**Avis délibéré de la Mission Régionale
d'Autorité environnementale de La Réunion
projet de création de la voie urbaine
sur la commune de Tampon**

n°MRAe 2025APREU4

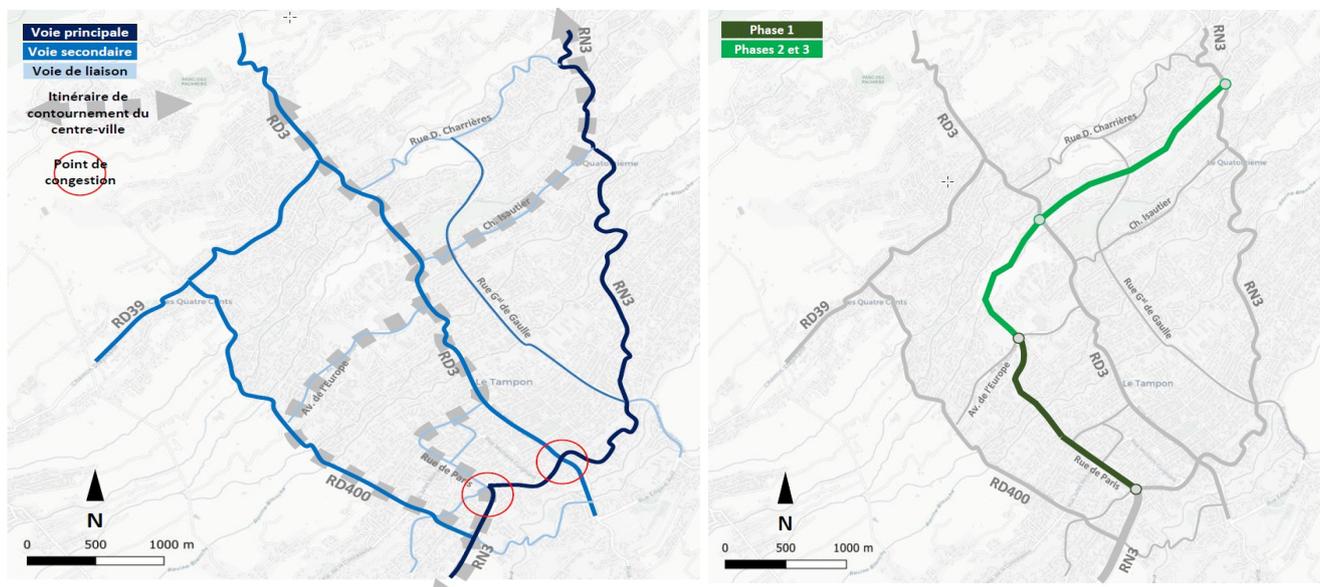
torrentielle en aval. Cette variante propose également la canalisation de la ravine de Douane sur environ 400 m cumulés (figure 163), ce qui impacte fortement le corridor écologique associé au droit d'un secteur soumis à des aléas forts de risque d'inondation.

Les photos aériennes contextuelles nécessitent une actualisation. Les figures 163 et 164 ne font pas apparaître le récent stationnement automobile de plus de 200 places, accessible depuis le giratoire de l'université via l'avenue Raymond Barre nouvellement créée. Cette voie remontant au nord-est semble contourner la réserve d'extension de l'université tout en restant en rive gauche de la ravine de Douane et donc sans la franchir. Cette voie approche également le chemin Adam de Villiers emprunté par la variante B¹¹. Cette dernière semblerait contraindre l'extension de l'université, mais offre l'avantage de réduire le linéaire de voie en rejoignant plus directement la route RD3, de ne pas franchir la ravine de Douane (sauf l'affluent), de limiter la démolition de bâti et l'apport de remblais, de rapprocher la voie verte de l'université, tout en restant sur le foncier maîtrisé par l'établissement public foncier de la Réunion (EPFR).

- ***L'Ae recommande de mieux justifier la variante retenue pour la section 2, notamment par une analyse multicritère pondérée sur le foncier mobilisable, la continuité écologique, les risques naturels d'inondation et de sa non aggravation, les coûts d'investissement et d'exploitation des ouvrages (y compris d'un canal éventuel), l'efficacité du transport en commun, l'optimisation des infrastructures publiques existantes et nouvellement créées (stationnement, giratoire de l'université, Avenue Raymond Barre...), et la temporalité de mise en service.***
